ZMĚNOVÝ LIST Č. 027

Předmět díla:	Rekonstrukce vozovny Slovany Plzeň, Slovanská alej 35
Objekt:	ZOV
Objednatel:	Plzeňské městské dopravní podniky, a.s., IČ: 25220683 Denisovo nábreží 920/12, 301 00 Plzeň - Východní Předměstí
Zhotovitel:	„Společnost Vozovna Slovany“ Metrostav a.s., IČ: 00014915, Koželužská 2450/4, 180 00 Praha 8 (vedoucí společník) BERGER BOHEMIA a.s., IČ: 45357269, Klatovská 410/167, 321 00 Plzeň (druhý společník) TSS GRADE, a.s. pob. ČR, IČ: 02765055, Pražákova 1008/69, 639 00 Brno (třetí společník)
TDS:	Sdružení IIS – vozovny
Projektant:	METROPROJEKT Praha

Předmět díla:	Rekonstrukce vozovny Slovany Plzeň, Slovanská alej	35
	ROZPOČET KE ZMĚNOVÉMU LÍSTU Č.:	27

Situace č. 3

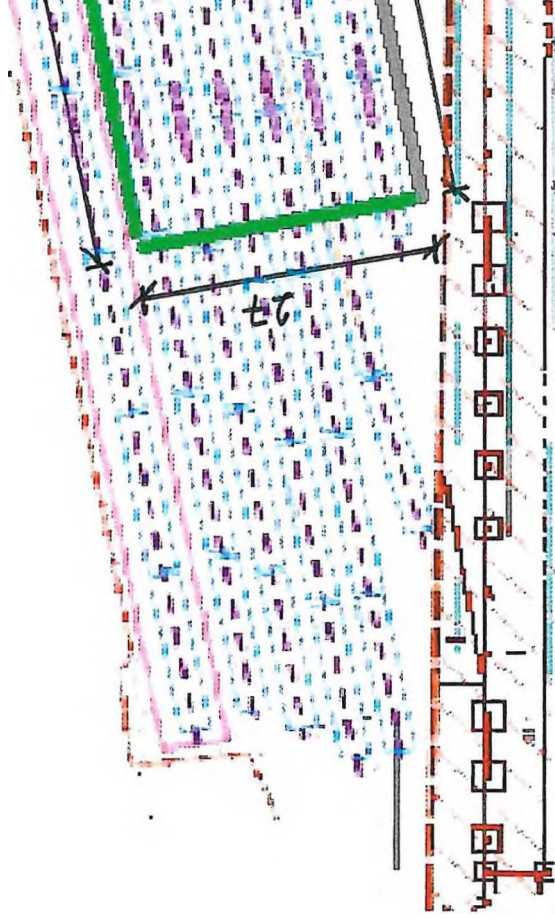
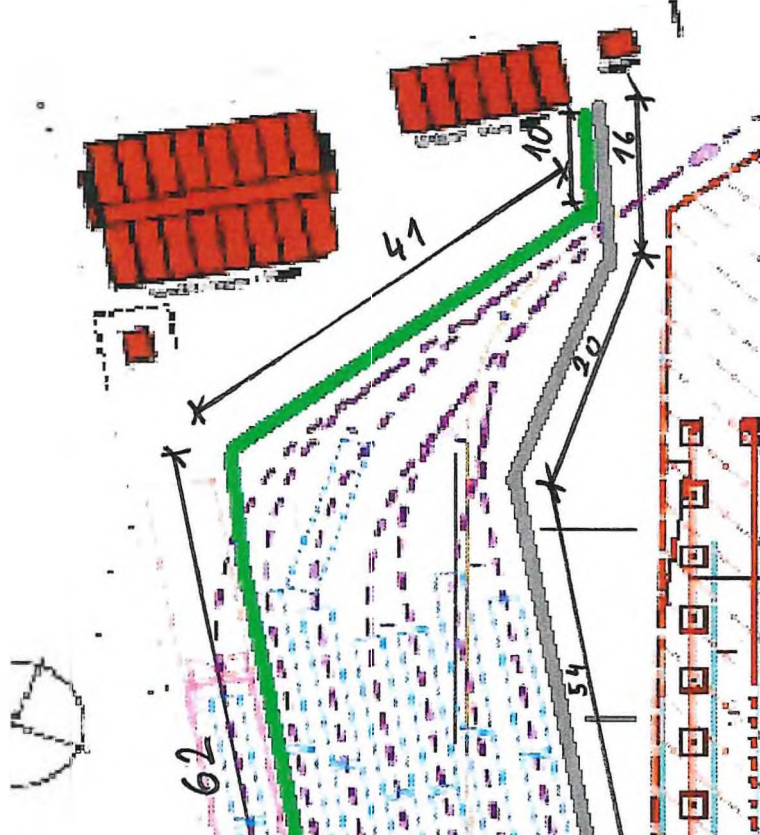
Navrhované nové vedení 140m

Původní vedení 90m

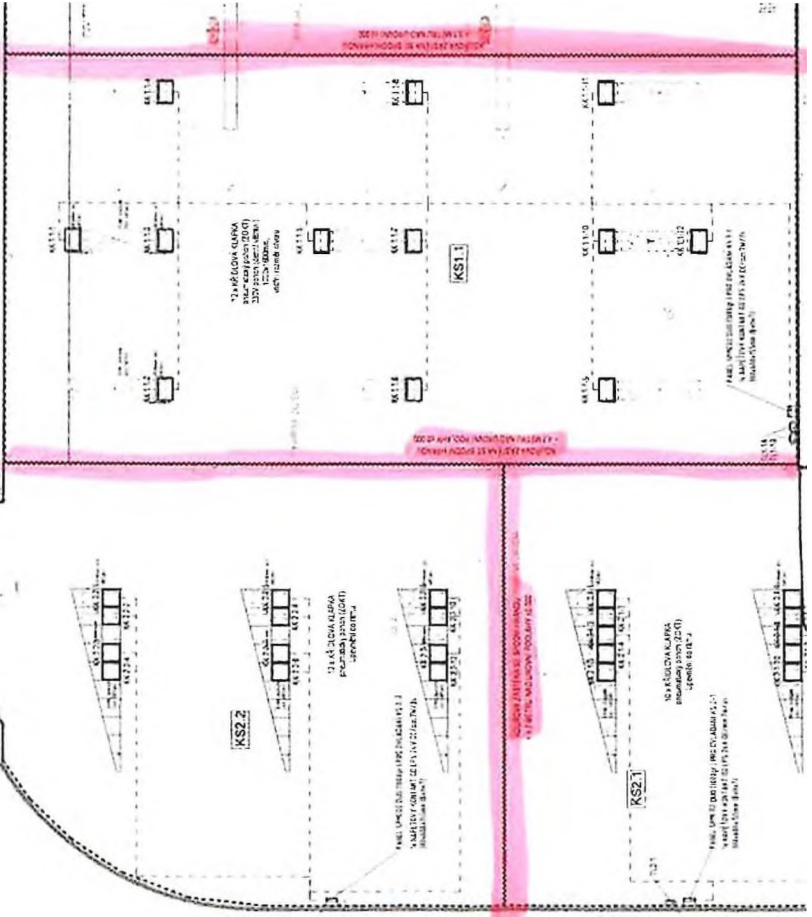
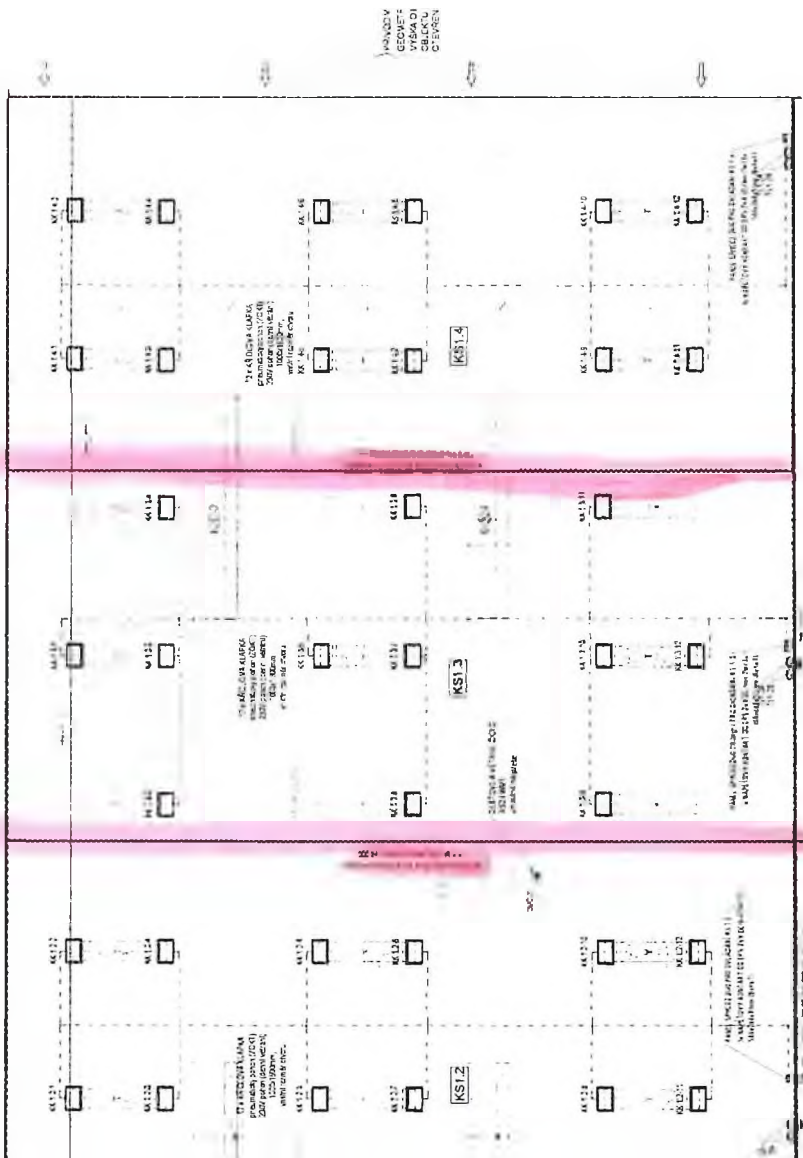
Popis změny	V rámci optimalizace realizačních prací profesantů na hale ODT, byla zhotovitelem navržena záměna skleněných pevných kouřových zábran (dle DPS) nově na zástěny textilní. Tyto zajistí významné zjednodušení provádění prostupů techn.sítí v halách. Navržené řešení nabízí investorovi také výraznou úsporu na D+M dle pol.č.6, objektu ODT SO 10-12 ZOTK.			
	změnu vyvolal:		zhotovitel	
údaje o ceně díla	ocenění změny předložil:	zhotovitel	cenová změna za změnový list č.030 bez DPH	
	cena SO dle SoD (bez DPH):		10 728 381,52 Kč	
	náklady na změnu bez DPH:		-4 425 246,01 Kč	
	cena SO po ZL č.030 (bez DPH):		6 303 135,51 Kč	
	cena díla bez DPH (dle SoD+ Dod.č.1):		1 710 095 922,85 Kč	
	cena díla po ZL č.030 bez DPH:		1 705 670 676,84 Kč	
změna ceny	Méněpráce celkem bez DPH:	5 841 487,51 Kč	7 257 729,01 Kč	celková hodnota změny bez DPH
	Vícepráce celkem bez DPH:	1 416 241,50 Kč		
termín	Vliv změny na termín dokončení díla:		změna nemá vliv na dokončení díla

Za AD souhlasíme s náhradou skleněných kouřových zástěn zástěnami textilními. Z technického hlediska je textilní zástěna vyhovující. Textilní zástěny umožní v budoucnu jednodušší úpravu pro případné nové prostupy technických sítí v halách. I jejich údržba je méně nákladná než u zástěn skleněných.

VST 00-00 - Demontáž stávajícího oplocení

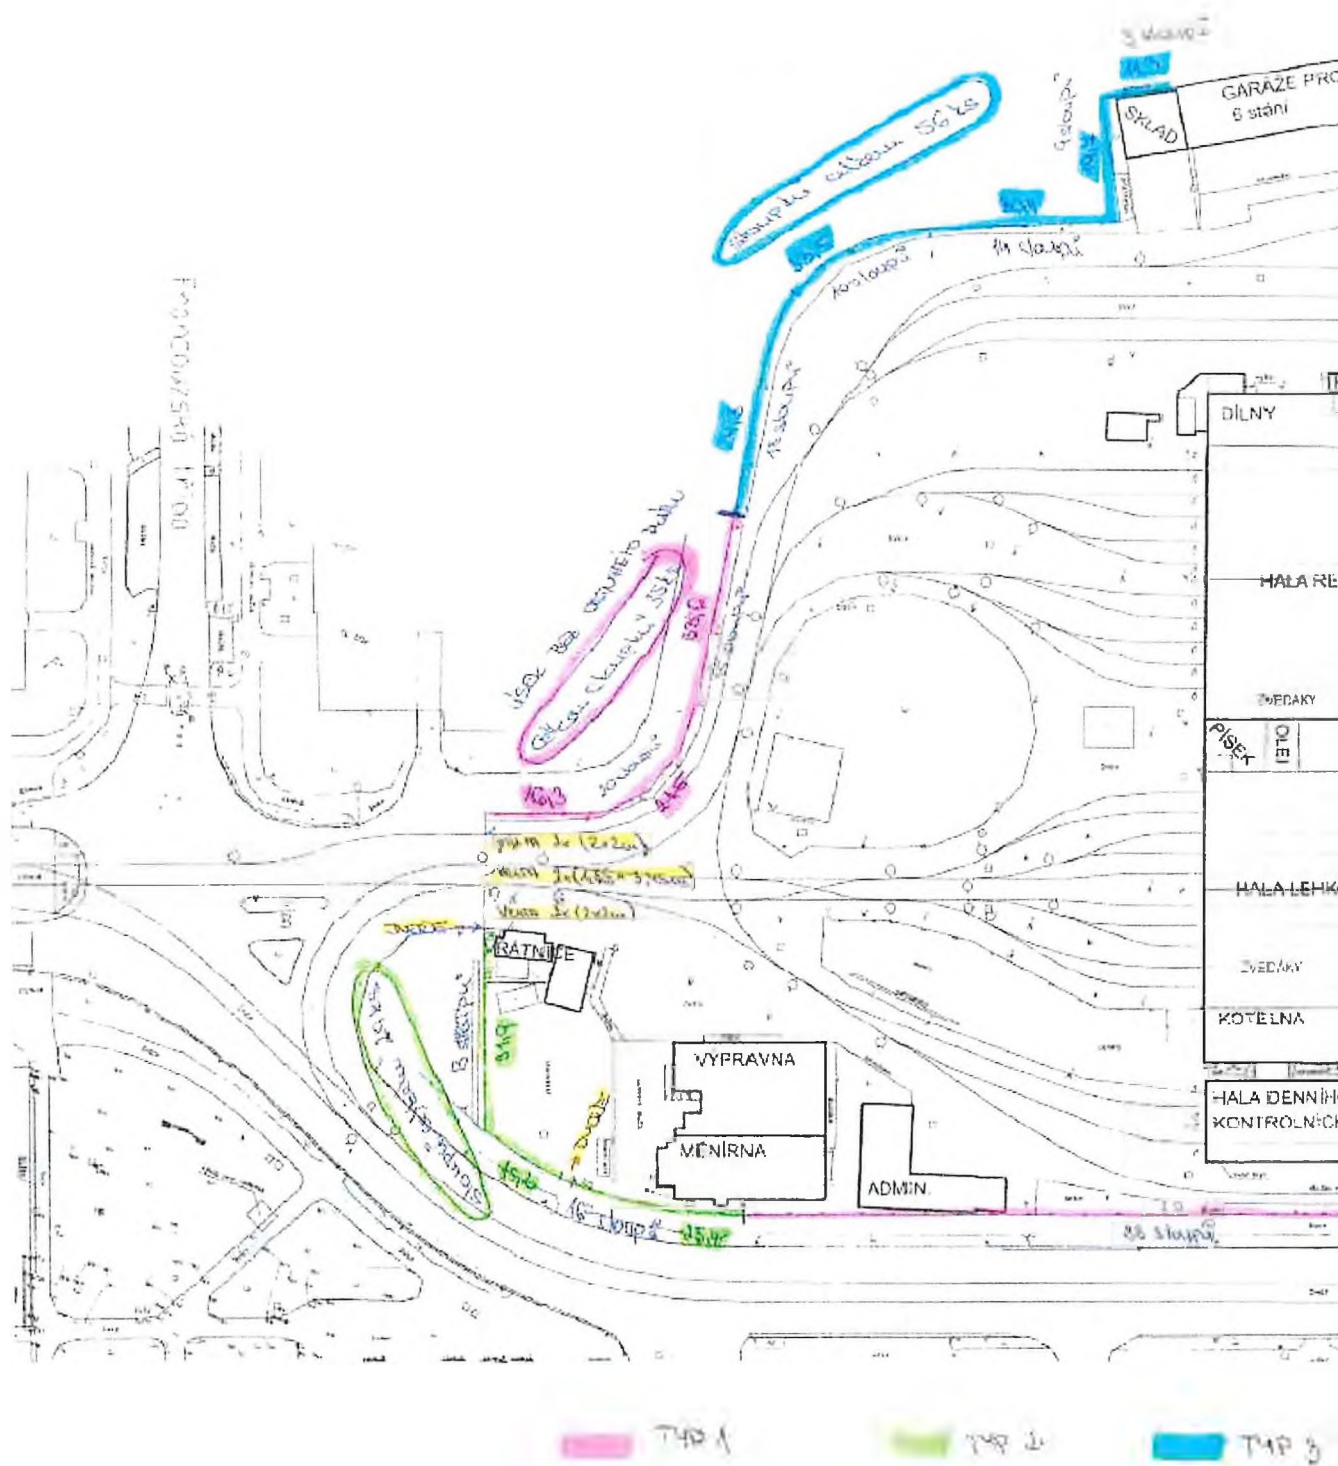
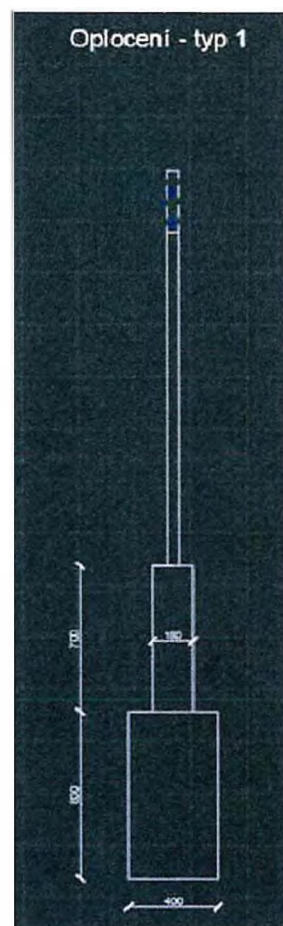
Popis změny	Změnový list řeší navýšení nákladů na realizaci demolice stavebního objektu VST SO 00-00 Demolice. Během postupu výstavby bylo zjištěno, že zadávací dokumentace DPS neuvažuje demolici stávajícího oplocení celého areálu vozovny. Na základě doložených podkladů byly doplněny změny do RDS.			
	změnu vyvolal: objednatel			
údaje o ceně díla	ocenění změny předložil: zhotovitel	cenová změna za změnový list č.040 bez DPH		
	cena SO dle SoD (bez DPH):	2 709 710,40 Kč		
	náklady na změnu bez DPH:	650 391,48 Kč		
	cena SO po ZL č.040 (bez DPH):	3 360 101,88 Kč		
	cena díla bez DPH (dle SoD+ Dod.č.1):	1 710 095 922,85 Kč		
změna ceny	Méněpráce celkem bez DPH:	0,00 Kč	650 391,48 Kč	celková hodnota změny bez DPH
	Vícepráce celkem bez DPH:	650 391,48 Kč		
termín	Vliv změny na termín dokončení díla:	změna ne		
odsouhlasení změny	změnu odsouhlasil	datum		
	Zhotovitel:		13. 10. 2021	
	Věcně za TDS:		18. 10. 21

délka			celkem	
Oplocení	232,9			232,90 m	
Demontáž ostnatý drát	232,9	2 řady		465,80 m	
	délka	šířka	výška	celkem	
Betonová "nadezdívka"	232,9	0,18	0,7	29,35 m3

Betonové základy 232,9 0,4 0,8 **74,53** m3

Za AD souhlasíme s rozšířením objektu demolice o demolice stávajícího oplocení areálu vozovny. Rozsah prací byl dohodnut se zástupci investora a bude dokladován zhotovitelem.

2021.09 OUT 10-01 schema

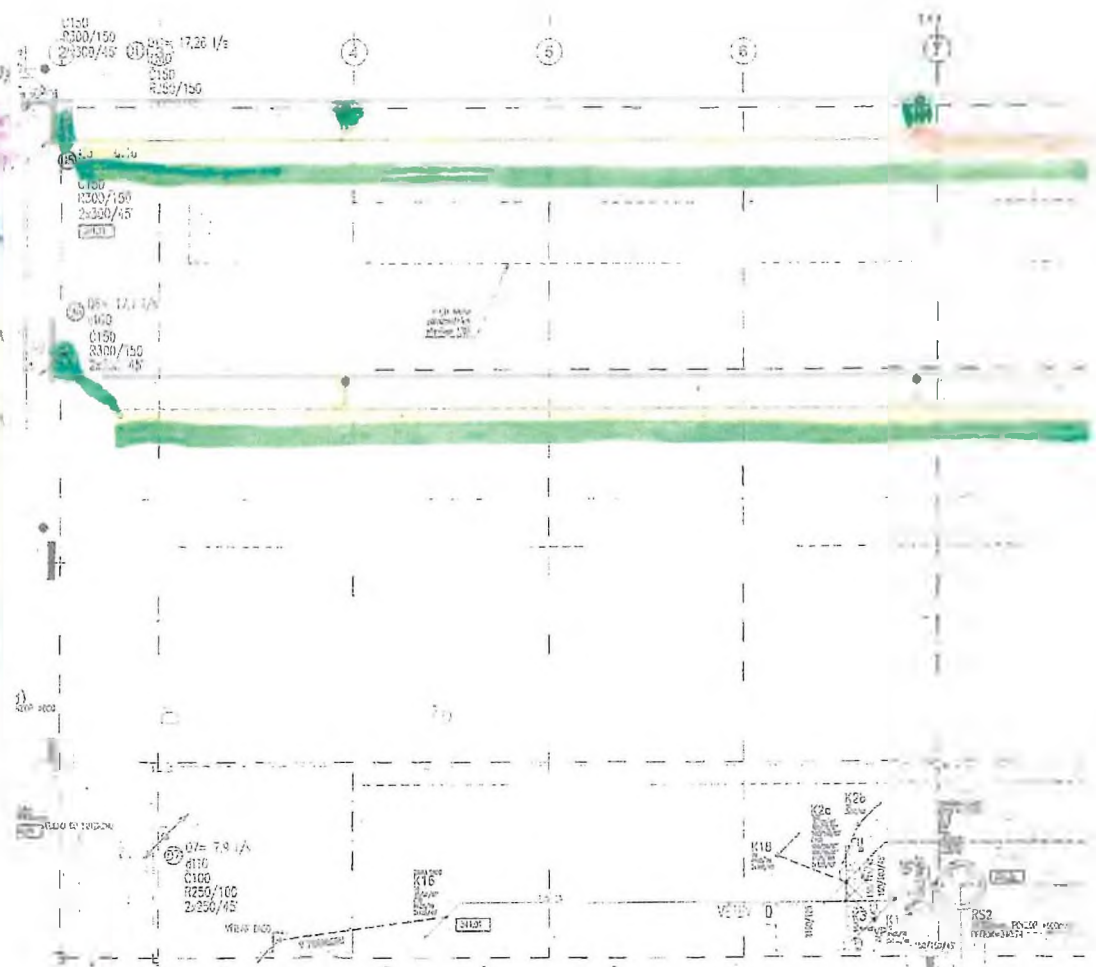
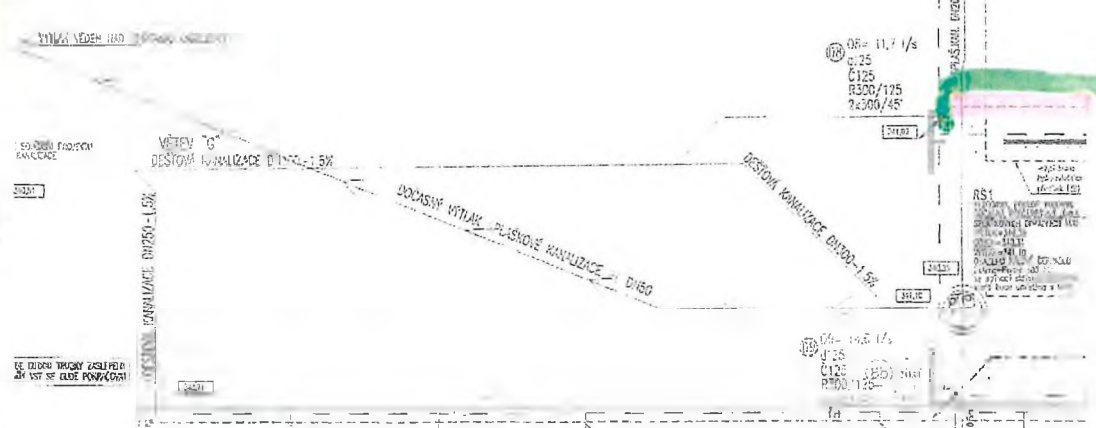
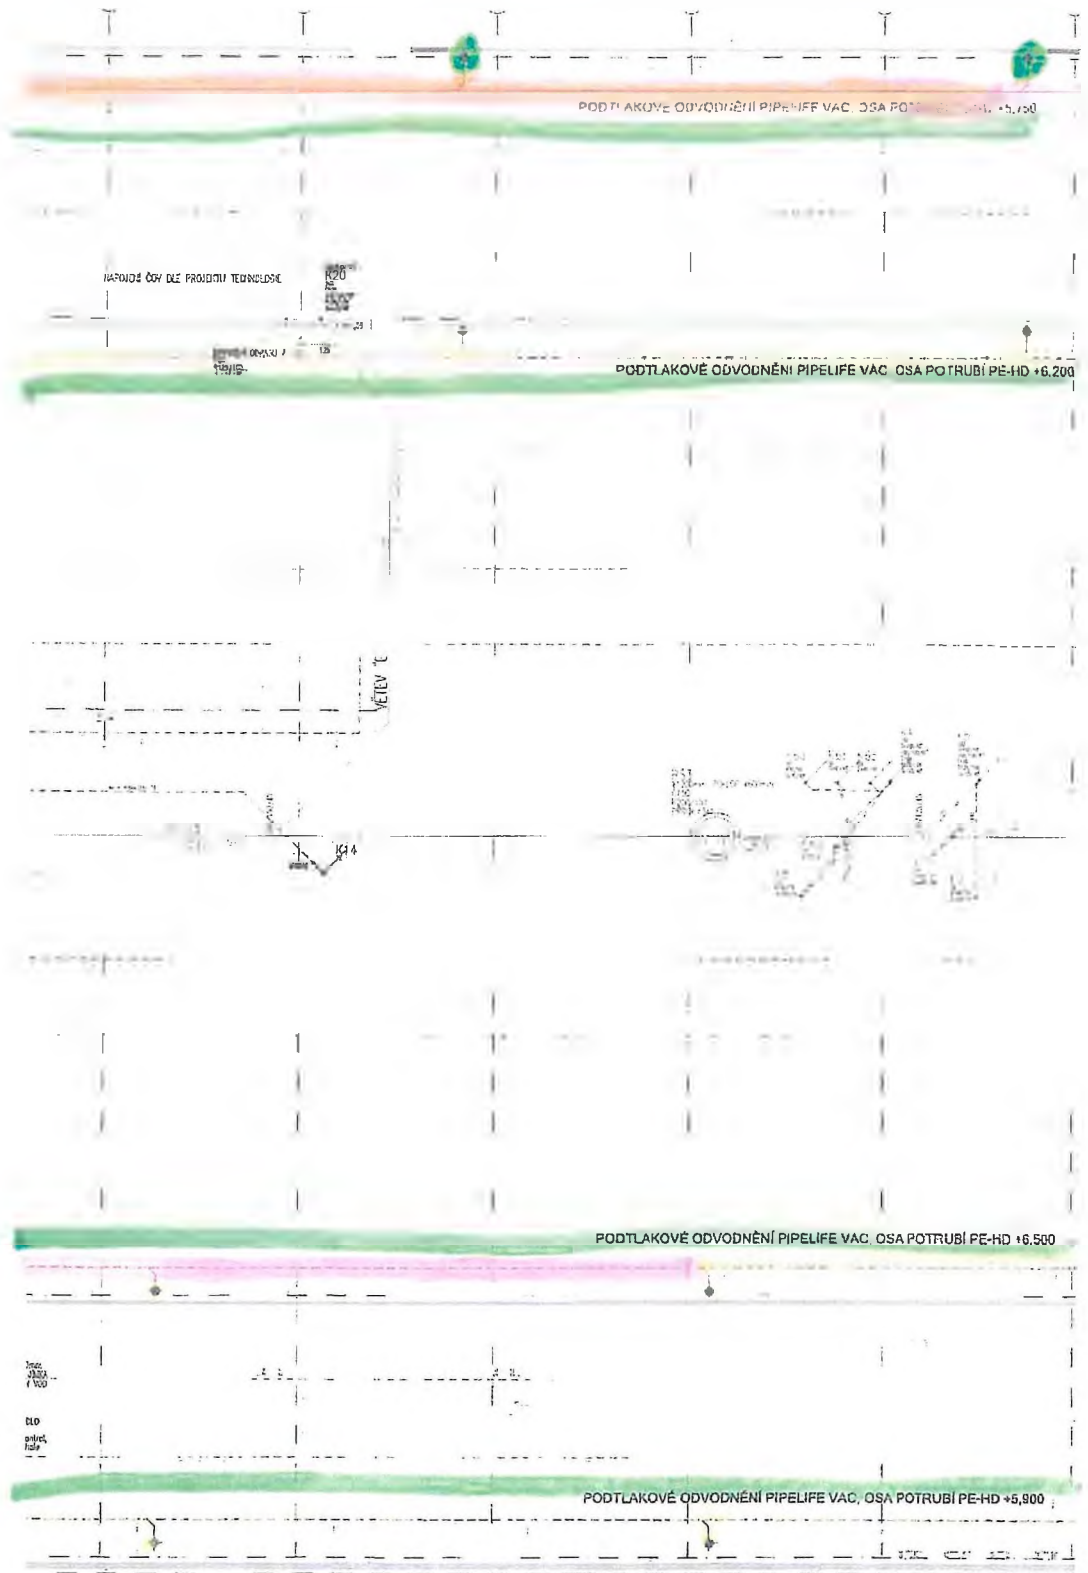
Popis změny	Obsahem změnového listu je část objektu OUT SO 10.01b - vnitřní rozvody ZTI pro objekt OUT. Změnový list je zpracován na základě změn zpracovaných v projektové dokumentaci ve stupni RDS. Došlo k úpravě tras po výběru dodavatele technologií a také ke změnám dle požadavku investora (změna vaniček za odtokové žlaby, kalové čerpadlo, atd.; viz potvrzené vzorkování).				
	změnu vyvolal:		objednatel		
údaje o ceně díla	ocenění změny předložil:	zhotovitel	cenová změna za změnový list č.041 bez DPH		
	cena SO dle SoD (bez DPH):		4 898 140,82 Kč		
	náklady na změnu bez DPH:		87 813,38 Kč		
	cena SO po ZL č.041 (bez DPH):		4 985 954,20 Kč		
	cena díla bez DPH (dle SoD):		1 710 095 922,85 Kč		
	cena díla po ZL č.041 bez DPH:		1 710 183 736,23 Kč		
změna ceny	Méněpráce celkem bez DPH:	799 925,82 Kč	1 687 665,02 Kč	celková hodnota změny bez DPH	
	Vícepráce celkem bez DPH:	887 739,20 Kč			
termín	Vliv změny na termín dokončení díla:		změna ner

①
30m - Ø 110mm
3/27 44m - Ø 110mm
30m - Ø 75mm

②
25m - Ø 25mm
3m - Ø 56mm
18m - Ø 95mm
5,5m - Ø 63mm
1,5m - Ø 50mm
1m - Ø 40mm

③
34m - Ø 70mm
7m - Ø 75mm
1m - Ø 56mm
3m - Ø 50mm
2m - Ø 40mm
4m - Ø 63mm

④
27m - Ø 110mm
8m - Ø 75mm
9/27 100m - Ø 110mm

⑤
43m - Ø 110mm
14m - Ø 110mm
14m - Ø 75mm
11m - Ø 56mm
5m - Ø 50mm
5m - Ø 40mm
